Avis délibéré de la mission régionale d'autorité environnementale sur le remplacement du télésiège des Trois Vallées au sein du domaine skiable de Val Thorens par la SETAM sur les communes des Belleville et des Allues (73)

Avis n° 2026-ARA-AP-2092-N19111

Avis délibéré le 7 août 2026

Figure 4: Localisation probable des avalanches (en rose), tout le tracé du TSD6 étant en aléa fort pour les avalanches (source : dossier)

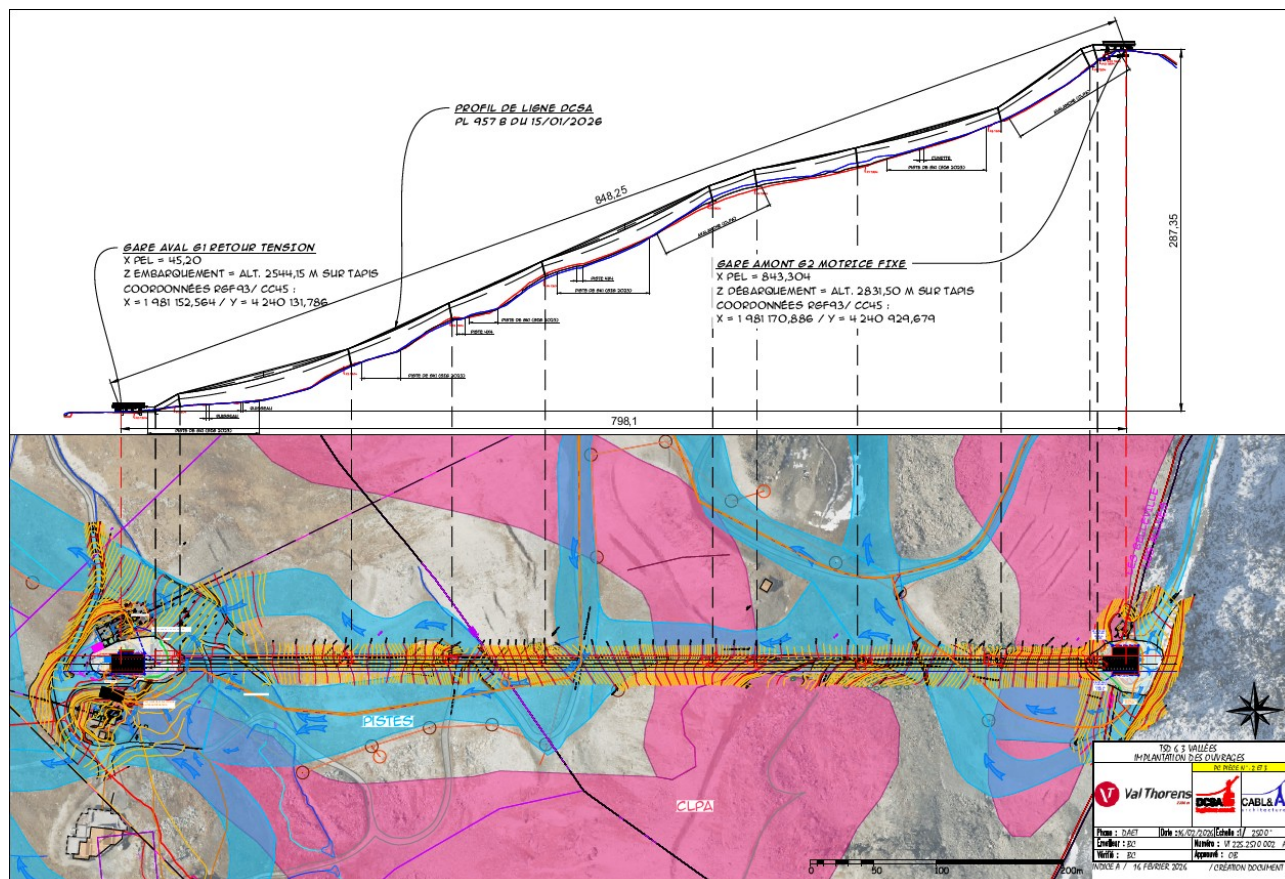
Un diagnostic des risques nivologiques a été réalisé (annexe). Les zones évoquées sont intégrées dans le Plan d'Intervention pour le Déclenchement des Avalanches (PIDA). Les infrastructures de l'appareil existant n'ont à ce jour jamais été touchées par le phénomène. Un événement remarquable ayant touché d'autres installations proches est signalé¹⁴.

Des modélisations pour les avalanches denses¹⁵ confirment que les avalanches émanant du point de tir 182¹⁶ peuvent atteindre, voire dépasser le tracé du télésiège et ce, en période de retour tren-

tennale. Les pressions de l'ordre de 1kPa max au niveau de la gare (mais également le long de la ligne) ne seront selon le dossier, pas préjudiciables en référence aux normes de construction imposées¹⁷.

L'avalanche aérosol, bien que possible, ne menace pas le projet, selon le dossier, quelle que soit la période de retour considérée.

Les risques nivologiques de reptation sont présents à diverses tranches d'altitudes¹⁸. Les sollicitations seraient de l'ordre de 25/30 kPa maximum et n'empêchent donc pas l'implantation d'un pylône. Les avalanches denses concernent le projet surtout en conditions centennales, où les pressions brutes seront supérieures à 20 kPa dans les tranches d'altitude 2 588 m et 2 610 m, et 2 750 m et 2 760 m¹⁹.
